2020-15998

Dotyczy: przetargu nieograniczonego na zaprojektowanie i wykonanie remontu w budynku przy ul. Św. Marcin 30 w Poznaniu

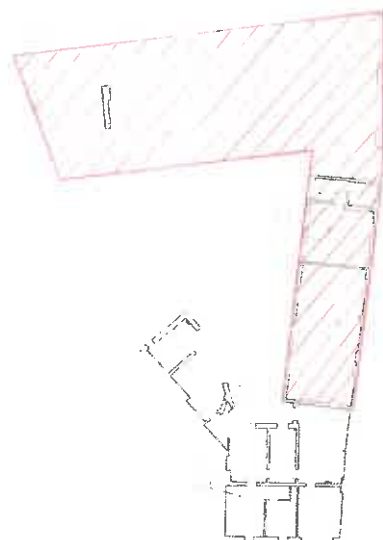
Proszę o potwierdzenie że przedmiotem zamówienia są dachy wyłącznie oficyny prawej i tylnej zgodnie z zapisem punktu 1.2.2. Proszę o zamieszczenie szkicu z dokładnym zaznaczeniem przedmiotu zamówienia.

Tak wyłącznie dachy oficyny prawej i tylnej (patrz rzut).

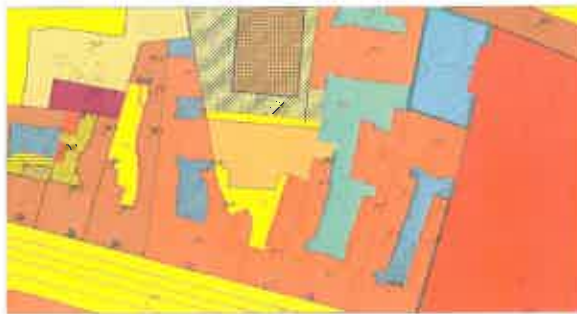
Czy zamawiający posiada zgodę właściciela działki za kinem, która umożliwi bezpłatne korzystanie z pasa przyległego do budynku w celu ustawienia rusztowania zabezpieczającego pracę na dachu?

Pas terenu o szerokości około 3,0 m potrzebny do ustawienia rusztowania jest w dyspozycji Zamawiającego na podstawie stosownej umowy dzierżawy m. Poznań. Wykonawca we własnym zakresie przed przystąpieniem do robót winien uzyskać zgodę właściciela terenu sąsiedniego na przejście i przejazd do ww. pasa terenu oraz na ewentualne składowanie materiału na czas realizacji robót (patrz mapa).
